ENTE DEL PARCO DEL CONEROVia Peschiera n. 30
60020 SIROLO (AN)**DETERMINAZIONE DIRETTORIALE****N. 14N**

Oggetto: nulla osta ex art. 13 L. 394/91, art. 26 L.R. 15/94 ed art. 3 del Regolamento del Parco

Istanza	<u>Acquisizione ns. protocollo</u>	2408	del	20/06/2018	
Comune di	SIROLO	Rif. nota prot.	...	del	18/06/2018
Ditta richiedente	Comune di Sirolo				
Oggetto	<i>richiesta rilascio di Nulla Osta per :</i>		<i>conferenza di servizi per progetto per installazione di servizi igienici pubblici presso la spiaggia San Michele</i>		
Localizzazione	Sirolo spiaggia San Michele

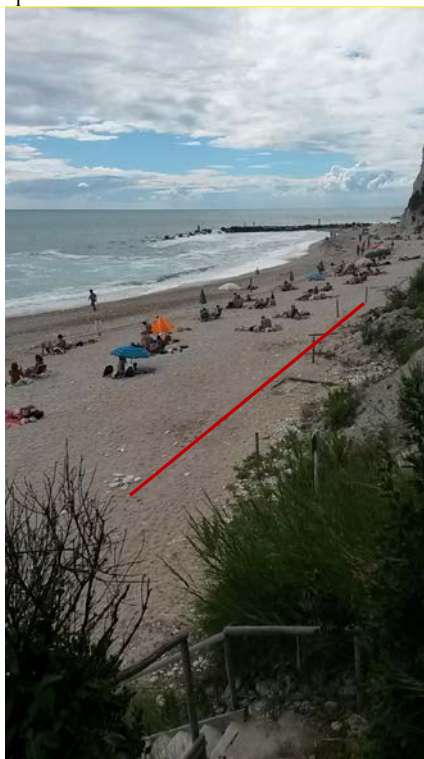
i Servizi siano posizionati il più possibile lontano dalla base della falesia ovvero al di là della linea segnata nella foto allegata che è parte integrante del presente nulla osta
